残留熱除去系配管及び原子炉格納容器電気配線貫通部の変更認可申請に伴う影響について

残留熱除去系配管及び原子炉格納容器電気配線貫通部の変更認可申請に伴う影響について 【第６２条 原子炉冷却材圧力バウンダリ低圧時に発電用原子炉を冷却するための設備】

残留熱除去系 A 主配管変更箇所一覧

主配管変更概略図 (No.①、②)

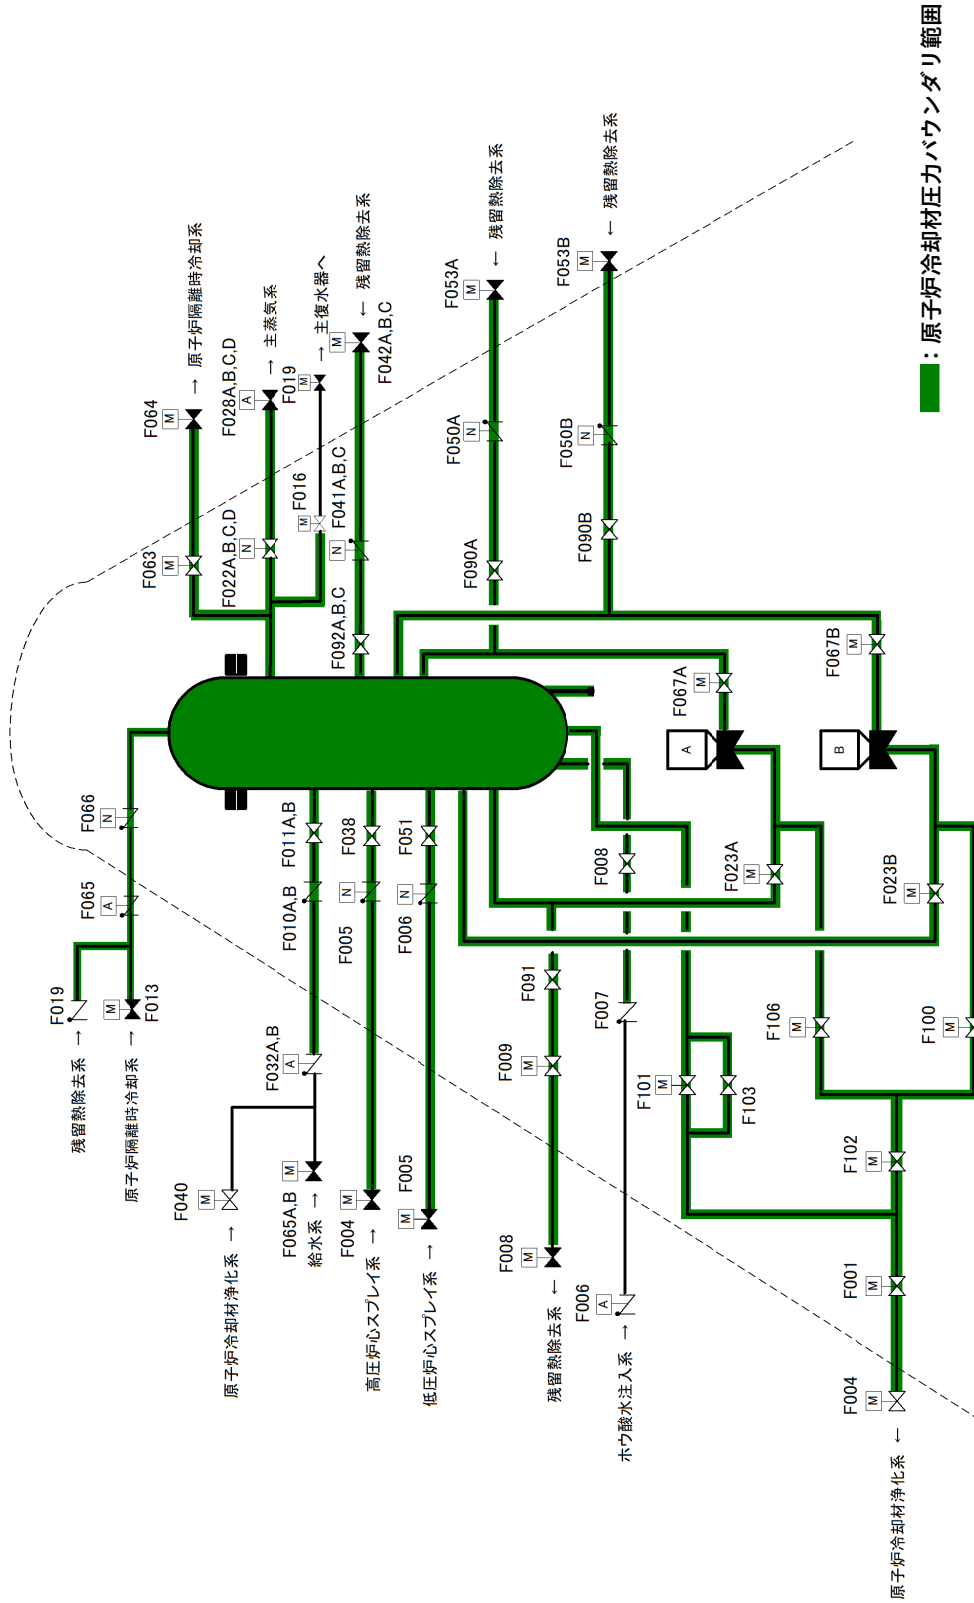
- ① E12-F048A取替に伴う取替範囲の見直し (SGV410・TEE、PIPEの追加)
- ② SGV410・TEEの追加により、SM41B・PIPEの削除
